Středočeský kraj - Zbuzany, Ořech + Praha 13 - Řeporyje, „Obchvat obce Ořech - silnice III. třídy“ - aktualizace 06/2018, (investor OBEC OŘECH), DÚR

Projednali jsme dokumentaci pro územní řízení (aktualizace 06/2018) a vydáváme toto **technické stanovisko**:

**Věc : Praha 13, Řeporyje, Ořech, Ořešská, NN 698, parc. č. 1783/1 a ok., Obchvat obce Ořech -  
silnice III. třídy - aktualizace stanoviska DÚR**

SITUACE S ROZPĚLENÍM BUDOUCÍ SPRÁVY OK

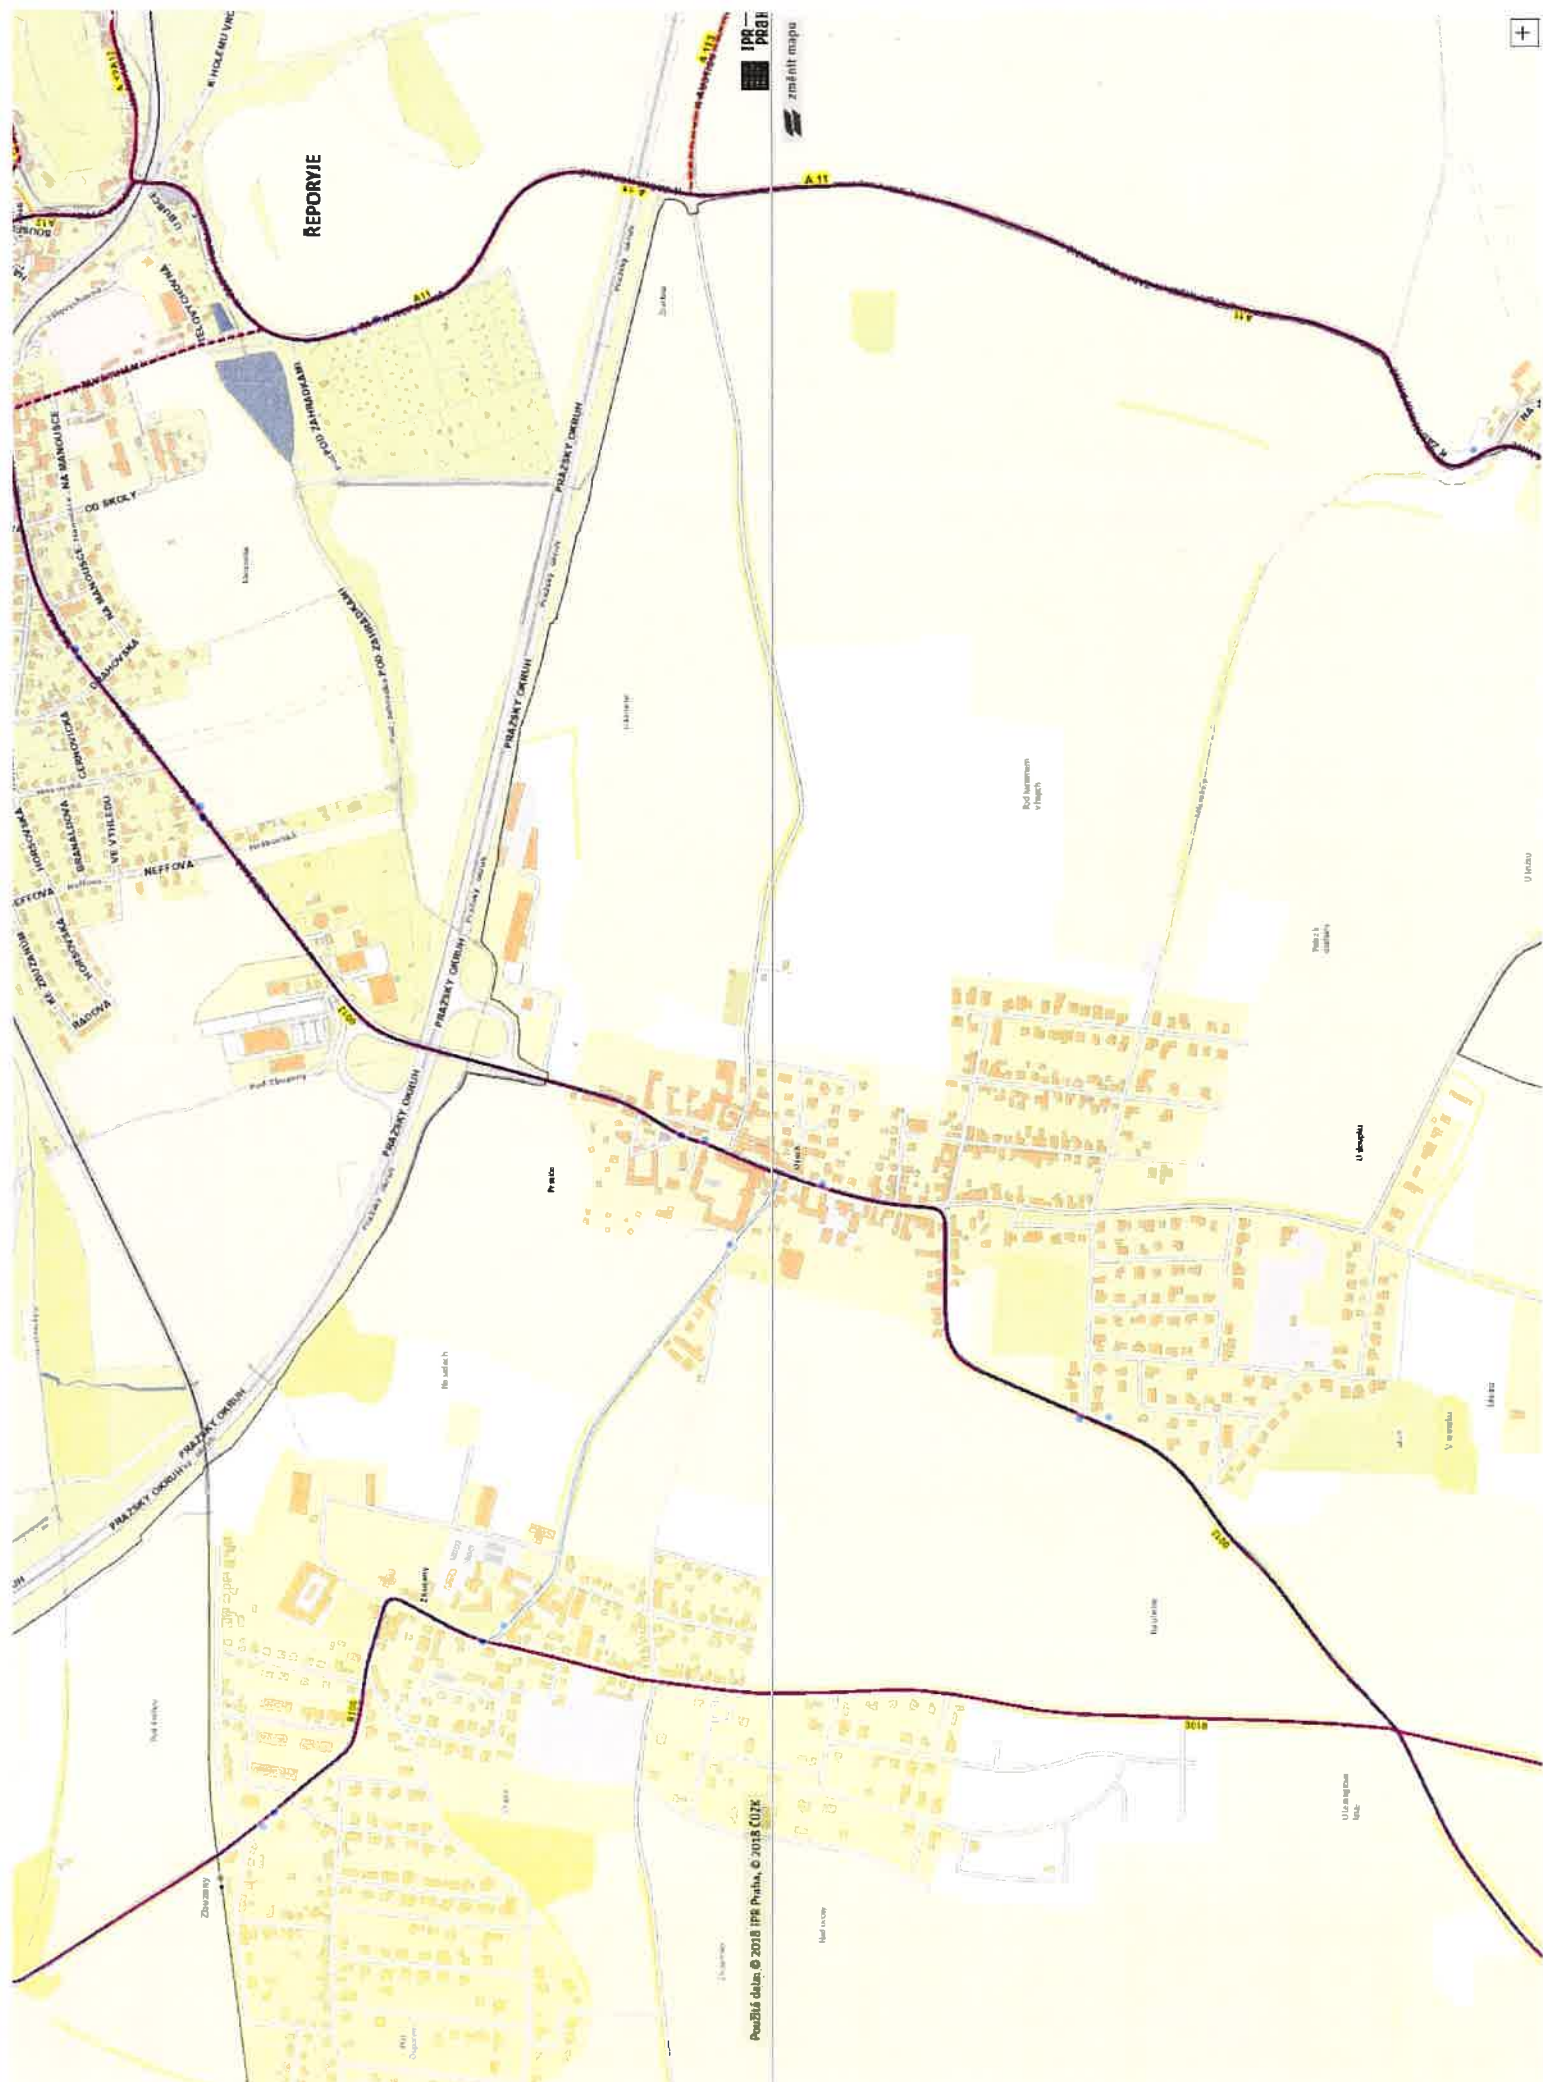
- do naší správy a údržby převezmeme pouze vozovku ramena komunikace Ořešská (NN698), ústící do okružní křižovatky, a to prostřednictvím EVM-MHMP za předpokladu vyřešení majetko-právních vztahů ke stavbám a pozemkům (viz. příloha č.1 – situace s rozdělením budoucí správy okružní křižovatky mezi: středový ostrov – obec Ořech, okružní pás a 3 x rameno – KSÚS, rameno k okruhu – ŘSD ČR a rameno Ořešská (NN698) – TSK a.s. a chodník podél Ořešská (NN698) – MČ Praha – Řeporyje),
